**Direction des routes départementales
Service des affaires foncières
routières et de l'urbanisme**

Vous m'avez adressé, pour avis, le projet de modification du PLU de votre commune.

Avis sur la modification du plan local d'urbanisme de MONTMORT LUCY

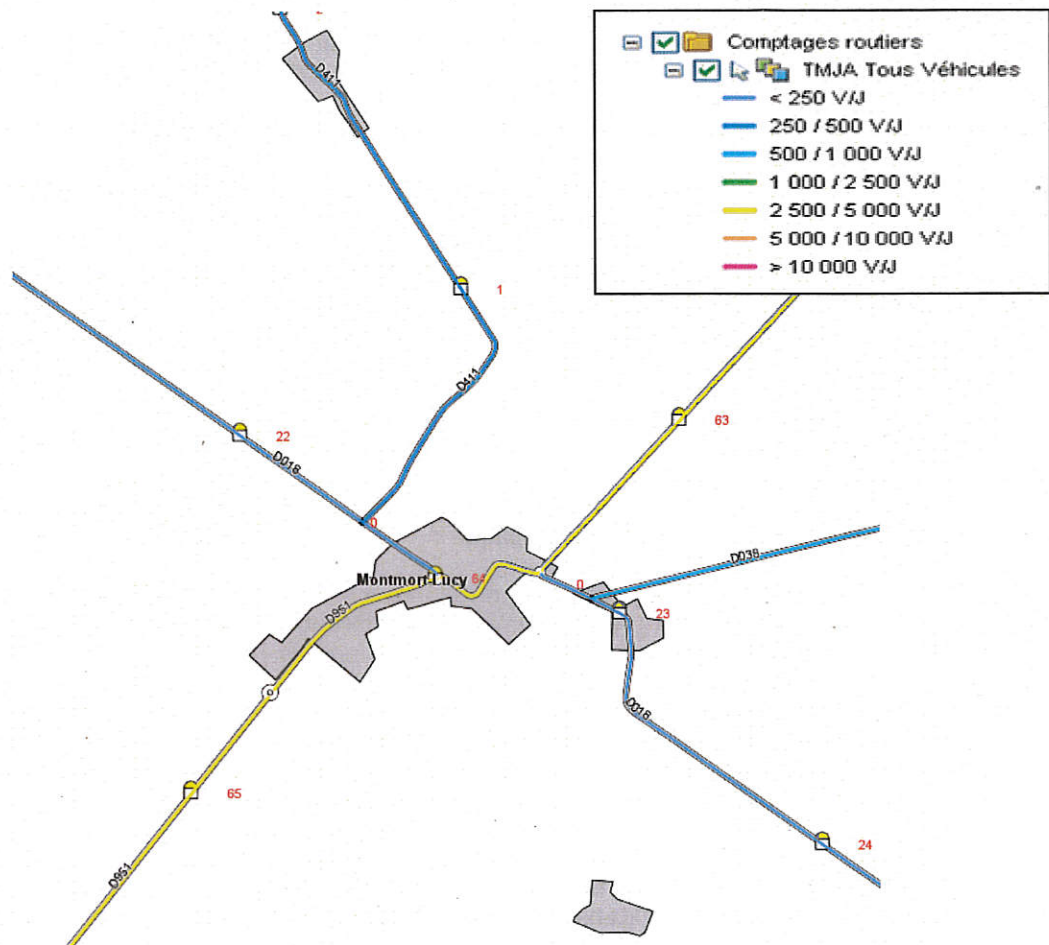
La commune est concernée par les RD 951, 18,38 et 411 en traverse de son agglomération.

Afin d'anticiper les interfaces entre routes départementales et zones d'extension urbaine qui se poseront lors des phases opérationnelles, les points suivants sont précisés :

- la route départementale assure essentiellement le trafic de transit interurbain. En traverse d'agglomération, elle devient « rue », siège de fonctions urbaines, la continuité du trafic de transit restant nécessaire. À cette fin les aménagements par le développement de l'urbanisation ne devront pas restreindre la circulation des véhicules autorisés. Il est ainsi préconisé, pour le réseau routier départemental en agglomération, une largeur de chaussée de 6m, permettant le croisement de tous véhicules sans favoriser une vitesse excessive (cette valeur peut être réduite à 5m50 dans certains cas) ;

- de plus, il convient de rappeler que l'extension linéaire de l'urbanisation le long des RD n'est jamais souhaitable car elle implique :
 - o une traversée d'agglomération rallongée si le panneau d'entrée d'agglomération est déplacé. Or plus une traversée d'agglomération est longue, plus il est difficile aux usagers de maintenir les vitesses réglementées ;

- o des nuisances (nuisances sonores, risques associés au trafic, etc.) pour les riverains situés hors de l'agglomération, si le panneau d'entrée d'agglomération n'est pas déplacé (la vitesse, hors agglomération, étant alors de 90 Km/h, vitesse pouvant être ramenée selon la configuration des lieux à 70 km/h) ;

- enfin, il conviendra d'être attentif d'une part à ne pas multiplier les carrefours sur RD, et d'autre part au trafic supplémentaire qui pourra être généré aux alentours des RD situées à proximité des zones d'extension urbaine. Ce trafic supplémentaire devra être pris en compte dans les futurs aménagements.

Le département a défini en fonction du trafic sur routes départementales des recommandations de marges de recul **hors agglomération** pour l'implantation des bâtiments riverains de ces infrastructures. Il est donc demandé d'introduire dans le règlement du PLU les marges de recul suivantes:

Pour toutes les zones situées le long de la RD 18 (trafic inférieur à 250 véhicules/jour), 15m/axe de la chaussée pour les habitations et tout autre bâtiment.

- pour toutes les zones situées le long de la RD 411 (trafic 250 à 500 véhicules/jour), 15m/axe de la chaussée pour les habitations et tout autre bâtiment.

- pour toutes les zones situées le long de la RD 38 (trafic 500 à 1000 véhicules/jour), 15m/axe de la chaussée pour les habitations et tout autre bâtiment.

- pour toutes les zones situées le long de la RD 951 (trafic 2500 à 5000 véhicules/jour), 35m/axe de la chaussée pour les habitations et 25m/axe pour les autres bâtiments.
